ОКНА ЗАЩИТНЫХ БОКСОВ

ТИПЫ, КОНСТРУКЦИЯ И РАЗМЕРЫ

ГОСТ 23410—78

Изменение № 2 ГОСТ 23410—78 Окна защитных боксов. Типы, конструкция и размеры

Черт. 1

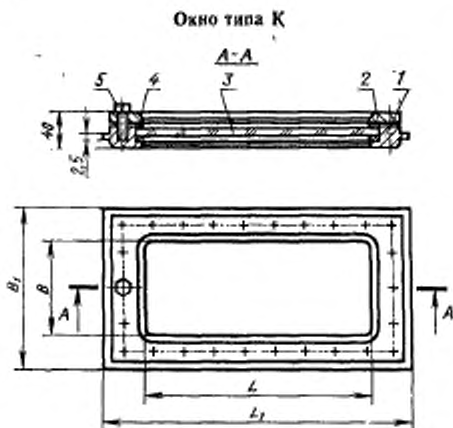
Пункт 2.1.1. Чертеж 1. Заменить размер: 40 на 30.

Черт. 2

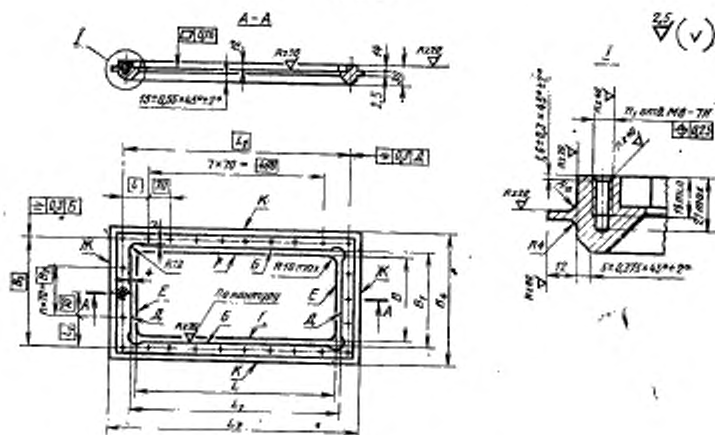
Чертеж 2. Разрез А—А. Заменить размеры: 30 на 21; $15 \pm 0,55 \times 45^\circ \pm 2^\circ$ на $6 \pm 0,5 \times 45^\circ \pm 2^\circ$; выносной элемент 1. Заменить размеры: 15 min на 13 min; 21 max на $17 \pm 0,2$; фаску $5 \pm 0,375 \times 45^\circ \pm 2^\circ$ исключить.

Черт. 3

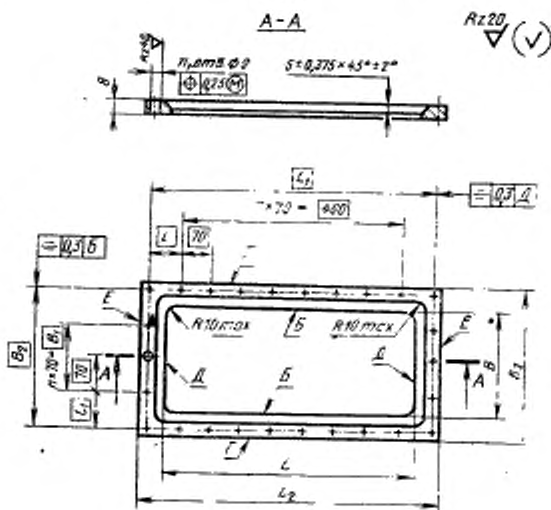
Чертеж 3. Разрез А—А. Заменить размер: $5 \pm 0,375 \times 45^\circ \pm 2^\circ$ на $6 \pm 0,5 \times 45^\circ \pm 2^\circ$.
